2022埋運発第1号

日本原燃株式会社

廃棄物埋設確認申請書の変更について

(1号廃棄物埋設地)

図 6-3.1 工事及び検査に係る組織

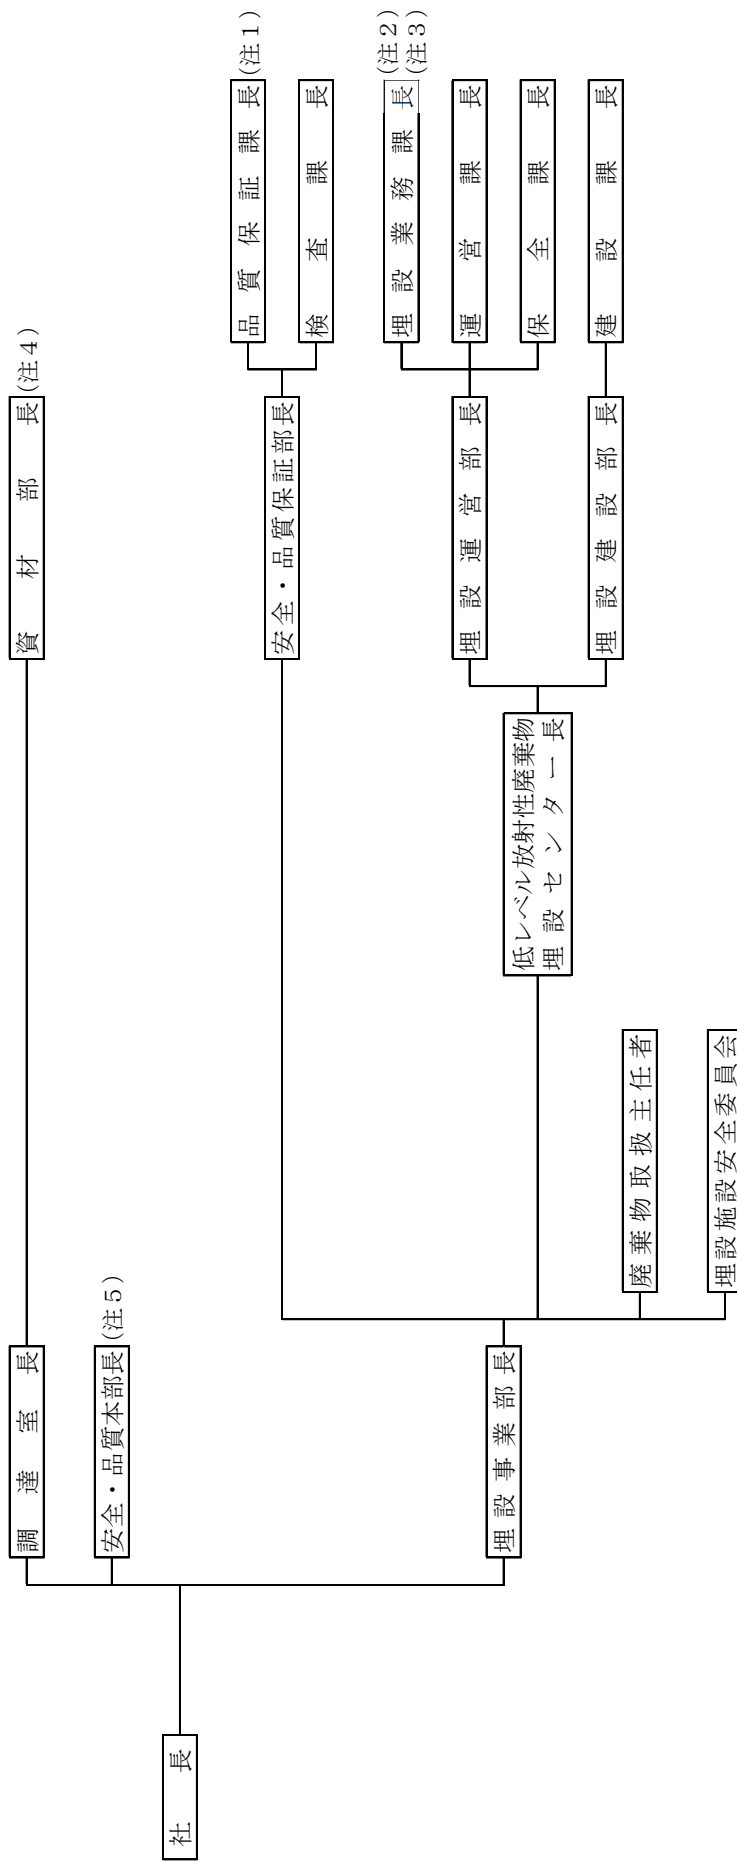
埋設事業部の組織改正に伴う変更について反映する。また、本文記載の確認予定時期について実績を反映するとともに記載の適正化を行う。

確認予定 時期																											
<u>確認証受領済</u>																											
確認予定 時期																											
<u>確認申請後 (既設につき)順次 速やかに</u>																											
添付書類六 6-3 図	添付書類六 6-3 図	図6-3.1 工事及び検査に係る組織  別添-1に示すとおり。	同左  別添-4に示すとおり。																								
添付書類六 6-4 表	添付書類六 6-4 表	<p>表6-3.1 工事及び検査の実施体制</p> <table border="1" style="margin-left: auto; margin-right: auto;"> <thead> <tr> <th colspan="2">プロセス</th> <th>主管箇所</th> </tr> </thead> <tbody> <tr> <td style="text-align: center;">3.3</td> <td>工事に係る品質管理の方法</td> <td><u>建設課 運営課 保全課</u></td> </tr> <tr> <td style="text-align: center;">3.4</td> <td>自主検査の方法</td> <td>検査課</td> </tr> <tr> <td style="text-align: center;">3.5</td> <td>施設確認申請における調達管理の方法</td> <td><u>建設課 運営課 保全課</u></td> </tr> </tbody> </table> <p style="text-align: right;">2022年6月30日現在</p> <p>別添-1に示すとおり。</p>	プロセス		主管箇所	3.3	工事に係る品質管理の方法	<u>建設課 運営課 保全課</u>	3.4	自主検査の方法	検査課	3.5	施設確認申請における調達管理の方法	<u>建設課 運営課 保全課</u>	<p>表6-3.1 工事及び検査の実施体制</p> <table border="1" style="margin-left: auto; margin-right: auto;"> <thead> <tr> <th colspan="2">プロセス</th> <th>主管箇所</th> </tr> </thead> <tbody> <tr> <td style="text-align: center;">3.3</td> <td>工事に係る品質管理の方法</td> <td><u>土木課 運営課</u></td> </tr> <tr> <td style="text-align: center;">3.4</td> <td>自主検査の方法</td> <td>検査課</td> </tr> <tr> <td style="text-align: center;">3.5</td> <td>施設確認申請における調達管理の方法</td> <td><u>土木課 運営課</u></td> </tr> </tbody> </table> <p>別添-5に示すとおり。</p>	プロセス		主管箇所	3.3	工事に係る品質管理の方法	<u>土木課 運営課</u>	3.4	自主検査の方法	検査課	3.5	施設確認申請における調達管理の方法	<u>土木課 運営課</u>

プロセス		主管箇所																									
3.3	工事に係る品質管理の方法	<u>建設課 運営課 保全課</u>																									
3.4	自主検査の方法	検査課																									
3.5	施設確認申請における調達管理の方法	<u>建設課 運営課 保全課</u>																									
プロセス		主管箇所

3.3	工事に係る品質管理の方法	<u>土木課 運営課</u>																									
3.4	自主検査の方法	検査課																									
3.5	施設確認申請における調達管理の方法	<u>土木課 運営課</u>
